OGGETTO: Consorzio Intercomunale CIVETA - AIA n. DPC026/02 del 23/07/2015 e ss.mm.ii – Procedimento di Riesame con valenza di Rinnovo ai sensi dell'art. 29-octies, comma 3, lett. a del D.lgs.152/2006.

Richiesta integrazioni ai sensi dell'art. 2, c. 7, della L. 241/1990 e ss.mm.ii. a seguito della convocazione Conferenza di Servizi artt. 14, 14-bis comma 7 e 14 ter della L. 241/1990 e ss.mm.ii. in forma simultanea ed in modalità sincrona.

VALUTAZIONI ARTA RELATIVAMENTE AL PROCEDIMENTO DI RIESAME CON VALENZA DI RINNOVO AI SENSI DELL'ART. 29-OCTIES, COMMA 3, LETT. A DEL D.LGS.152/2006. RICHIESTA INTEGRAZIONI AI SENSI DELL'ART. 2, C. 7, DELLA L. 241/1990 E SS.MM.II. A SEGUITO DELLA CONVOCAZIONE CONFERENZA DI SERVIZI ARTT. 14, 14-BIS COMMA 7 E 14 TER DELLA L. 241/1990 E SS.MM.II. IN FORMA SIMULTANEA ED IN MODALITÀ SINCRONA.

Nominativo impianto: Polo tecnologico per il trattamento dei Rifiuti Urbani

1. Monitoraggio Topografico Discariche INT 2.1 (Anno 2020);
2. Monitoraggio Topografico Discariche INT 2.1 (Anno 2021).

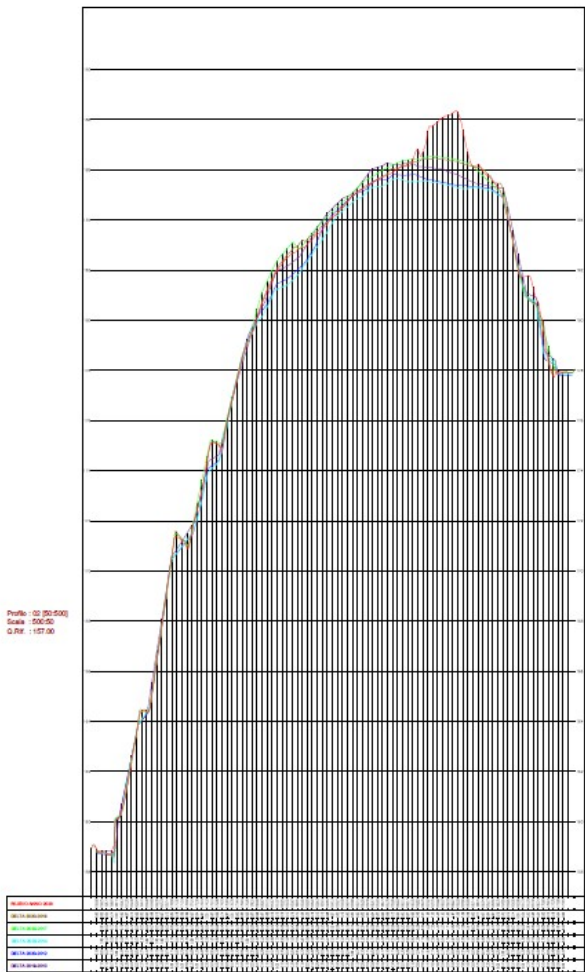
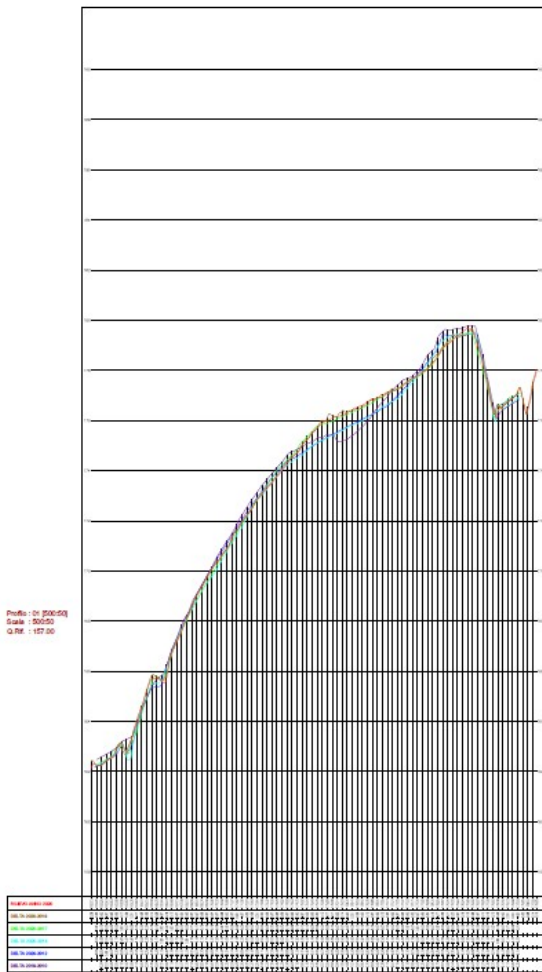
In particolare le planimetrie e sezioni in esse contenute, sono esaustive per la parte riguardante il congruo numero di sezioni trasversali e longitudinali, le planimetrie contengono indicazioni per quote altimetriche rappresentate da curve di livello non di semplice lettura aventi isoipse in elevazione variabili a volte ogni 40 cm, a volte ogni 75 cm. Si ritiene opportuno mantenere curve di livello aventi isoipse fisse ogni 50 cm, oltre riportare in planimetria anche i punti topografici misurati durante il rilievo topografico.

Anche la rappresentazione adottata per le sezioni, con l'indicazione del delta tra i vari rilievi topografici, invece di riportare la quota assoluta rispetto al livello medio del mare o riferite ad un caposaldo, risulta non essere di facile lettura; manca, nella rappresentazione delle sezioni, il profilo longitudinale fondamentale di chiusura con le quote altimetriche a cui potersi riferire in sede di istruttoria.

Va considerata anche l'ipotesi di procedere da parte dell'A.C. a disporre un rilievo planoaltimetrico da parte di ARTA, nel prendere atto che l'ultimo rilievo di controllo risale al 18/03/2014, e che in sede di presa d'atto della VNS del 2019, non è stato disposto un aggiornamento.
